**Forum mondial de l'harmonisation
des Règlements concernant les véhicules**

Groupe de travail des véhicules automatisés/autonomes et connectés*

Règlement ONU n° 90**Proposition de complément 5 à la série 02 d'amendements
au Règlement ONU n° 90 (Garnitures, plaquettes,
disques et tambours de frein de rechange)****Communication de l'expert de la Fédération de Russie****

Exemple :

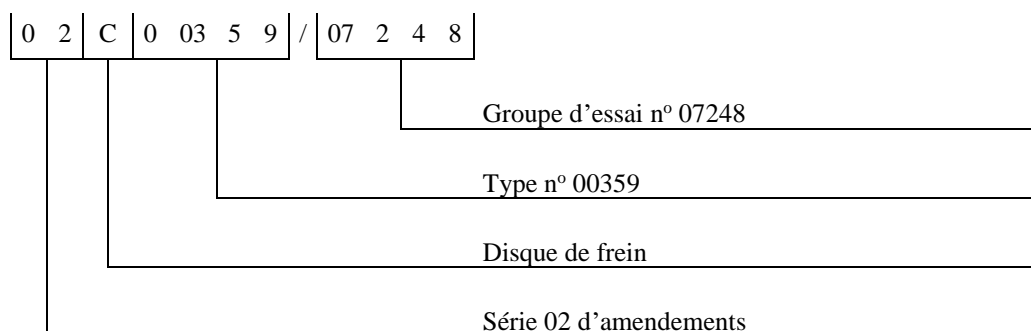
- 4.1 ...
- 4.1.1 ...
- 4.2 Chaque pièce de rechange homologuée reçoit **un code et un numéro d’homologation, le format dudit numéro devant être attribué conformément aux dispositions de l’annexe 4 de la Révision 3 de l’Accord de 1958.** ~~et un~~ **Le code d’homologation, comprenant** comprend quatre groupes de chiffres :
- 4.2.1 ...
- 4.2.2 ...
- 4.2.3 La série de chiffres suivante renseigne sur le fabricant et précise ~~le type de~~ **numéro d’identification du matériau de la** garniture de frein, le type de disque ou le type de tambour.
- Le suffixe numérique indique :
- a) La mâchoire ou la semelle de plaquettes, ou la dimension spécifique dans le cas des garnitures de tambour ;
 - b) Le groupe d’essai dans le cas d’un disque ou tambour de rechange.
- Les variantes homologuées en tant que groupe d’essai doivent être indiquées dans un appendice au document d’homologation :
